Saksnr	Utval	Type	Dato
114/15	Plan- og miljøutvalet	PS	02.09.2015

Klage på vedtak - avslag på søknad om dispensasjon og rammeløyve for firemannsbustad - gnr 134/342 og 134/343 Hilland

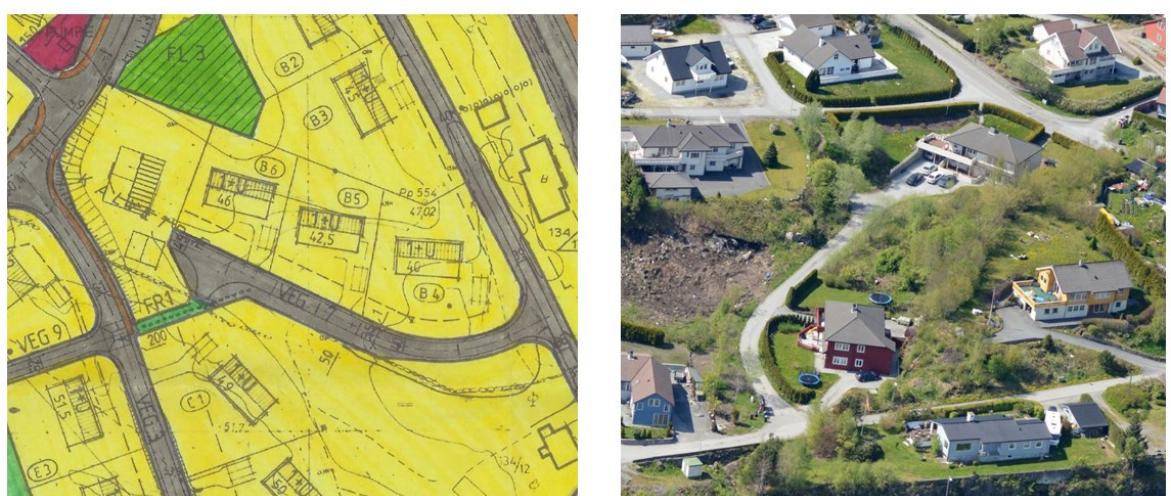
«Det er ikke søkt å dele opp bygget slik at det ikke ville ha stått fram så massivt som det no gjer. For området sett under eitt, vil det kome ein stor parkeringsplass på ein relativt liten eigedom. Ein har ikke søkt å følgje terrenget, det kunne ha vore naturleg å la bygget følgje terrenget ved å vende det med frontfasaden meir mot sør aust, då ville alle leilegitetene og ikke berre dei to som i dag ligg mot sør aust fått utsikt og bygget ville ha følgt terrenget betre. Det ville igjen ha ført til mindre trøng for terrenginngrep.

- Auke i biltrafikk og redusert areal på eigedomane som kunne ha vore nytta til andre føremål enn parkering.
- Byggets volum og proporsjonar harmonerer ikke med topografiens og bebyggelsen forøvrig.
- Terrenginngrepet synes å vere relativt stort og uheldig, og därleg tilpassa gjenverande naturleg terrengr.

Administrasjonen deler ikkje tiltakshavars synspunkt på at to einebustader vil gi eit større terrengeinngrep enn firemannsbustaden dei har søkt om. I klagen er det lagt fram illustrasjonar som syner korleis eigedomane kunne ha vorte bebygd med einebustader, men dette er på langt nær den einaste moglege løysinga innanfor dei gitte rammene. Vi ser at tiltakshavar har forsøkt å tilpasse seg terrenget, men vi meiner framleis at tilpassinga ikkje er tilfredstillande.

Vi kan heller ikkje sjå at tilpassinga til tomtane mot nordaust er godt tilpassa, då terrenghøgda i bakkant av det omsøkte bygget vil få ein brå og unaturleg avslutning som ikkje tek godt nok omsyn til det eksisterande terrenget.

Som det går fram av avslaget, meiner administrasjonen at ein parkeringsplass for 8 bilar i heile lengda av hovudfasaden ikkje legg opp til gode uteoppphaldsareal eller uteområde med gode visuelle kvalitetar. Vi vil anbefale at parkeringsarealet vert fordelt på to areal som ikkje heng saman, og at ein dermed unngår at noko av det mest verdifulle området både solmessig og ikkje minst som utsynsområde og uteoppphaldsareal framfor bueiningane i første etasje ikkje framstår berre som ein parkeringsplass. Terrengeinngrepet vil også kunne bli mindre ved at parkeringsarealet ligg på to ulike nivå. Vi vil anbefale to avkøyrsler, ein til kvar sin parkeringsplass. To avkøyrsler vil også vere i tråd med reguleringsplanen.

Terrentilpassinga er etter administrasjonen sitt syn ikkje løyst godt nok med tanke på dei store massane som vert fjerna og løysinga på feltet som blir ståande att mot nord-aust. Det er vist at tiltaket vil innebere eit omfattande terrengeinngrep både i høve typografien og landskapsrommet, der store massar er vist fjerna.

Utforminga av firemannsbustaden slik den er omsøkt viser eit bygg som er både bredare og lengre enn dei fleste bygga i nærområdet. Hadde dette bygget vært delt opp i fleire volum, eller med ei anna volumsamansettning slik fleire av dei største bygga i nærleiken er, meiner administrasjonen at dette ville ha vore ein stor føremon, og vi ville ha kunne stilt seg meir positive til tiltaket.

1. Med heimel i pbl § 19-2 vert det gitt dispensasjon frå reguleringsplanen når det gjeld bygningstype for oppføring av firemannsbustad og dei byggegrenser som er gitt i planen knytt til fotavtrykket på bygget.

2. Bygget må delast opp og/eller avtrappast i to delar, slik at det står fram som mindre massivt. Høgdeforskjell mellom dei to delane må vere minimum 1,0 meter.

3. Terrenginngrepet må utførast slik at det så godt som mogleg tilpassa det eksisterande terrenget.
 4. Parkeringsarealet for 8 bilar totalt må endrast/delast opp. Høgdeforskjell mellom dei to delane må vere minimum 1,0 meter.

5. Det totale MUA (minste uteoppholdsareal) på 800 m² MUA må vere i tråd med definisjonen i rettleiaren «Grad av utnytting».
 6. Det må søkast om tilknyting til det kommunale vass- og avlaupsanlegget.

7. Dei to eigedomane må vere slått saman etter matrikkellova før det eventuelt kan gjevast byggjeløyve, jf. pbl § 21-4 b.
 8. Støttemur og uteplass må følge avstandsreglane jf. «Rundskriv H-8/15» punkt 2.7.

9. Det må sendast inn reviderte teikningar og situasjonsplan som stettar vilkåra.
-
